**Ergänzung zum Bericht 0696-001/10 in der Fassung vom 10.06.2020**  
**mit dem Titel „Schalltechnische Untersuchung zum vorhabenbezogenen**  
**Bebauungsplan Nr. 70.4 „Zwischen Auweg und Günz“ der Stadt Günzburg“**

Dipl.-Phys. Andreas Frahm  
Nicolai Satzky, M.Eng.  
Bericht Nr. 0696-001/17  
Berichtsdatum 27.04.2021  
Umfang: 39 Seiten

Ausschnitt der Planung vom Juli 2020:

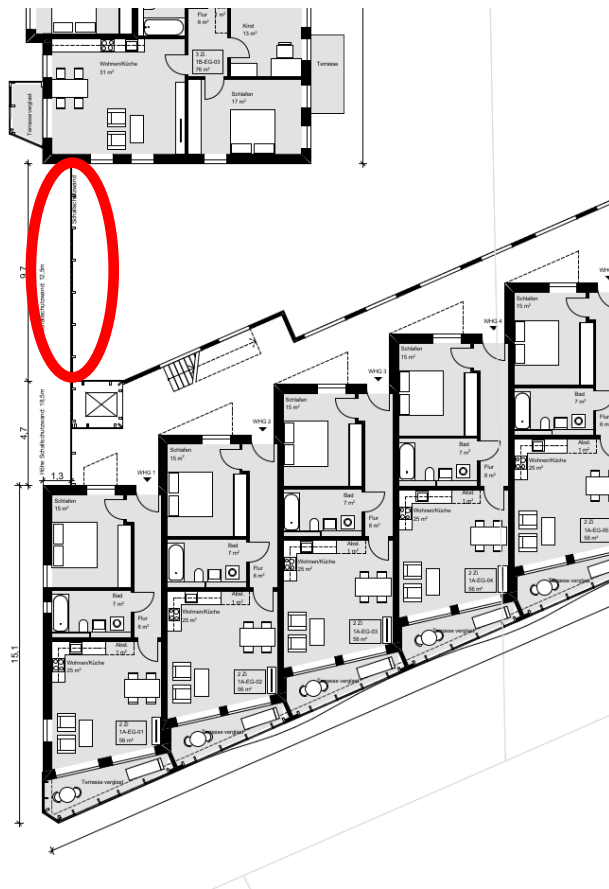
Bestehende Fassung mit eingefügten und farblich markierten Änderungsvorschlag

Die als Schallschutzanlage wirkende Gebäudeverbindung zwischen Baukörper 1A und 1B sowie die Schallschutzwände Lw1 und Lw2 sind mit Bauteilen auszuführen, die innerhalb der jeweiligen Gesamtkonstruktion für das schwächste flächenhafte Bauteil und auch insgesamt eine Schalldämmung von mindestens 30 dB gewährleisten. Die Schallschutzwände Lw1 und Lw2 sind mit einer Höhe zu errichten, die der Wandhöhe inkl. Attika der beidseitig anschließenden Bebauung inkl. Staffelgeschoss entspricht. Auf dem Baukörper 6B ist die Schallschutzwand Lw2 in gleicher Höhe bis an die Fassade des zurückgesetzten Staffelgeschosses von 6B heranzuführen oder es ist eine andere Konstruktion mit gleicher Ausdehnung und mindestens gleicher Wirkung auszuführen. Die als Schallschutzanlage wirkende Gebäudeverbindung zwischen Baukörper 1A und 1B ist mit einer Höhe auszuführen, die der Wandhöhe inkl. Attika von 1BA entspricht.

Folgende Abbildung zeigt den „alten“ VBP Ausschnitt mit markierter Schallschutzanlage:

Imakum Einschätzung vom 31.07.2020:

### Westliche Schallschutzwand Gebäude 1A/1B

Die geplante Kubatur von Gebäude 1A sowie die Höhe der zwischen den Gebäuden 1A/1B verlaufenden Lärmschutzwand wurde im Modell angepasst. Die teilweise reduzierte Höhe führt zu keinen maßgeblichen Veränderungen im Innenbereich bzw. am Penthouse des Gebäudes 1B und kann somit geplant werden. Entlang des Laubenganges von Gebäude 1A wird der Immissionsrichtwert der 16. BImSchV nach wie vor eingehalten/unterschritten. Eine Verglasung der Laubengänge ist somit aus immissionsschutztechnischer Sicht nicht notwendig.
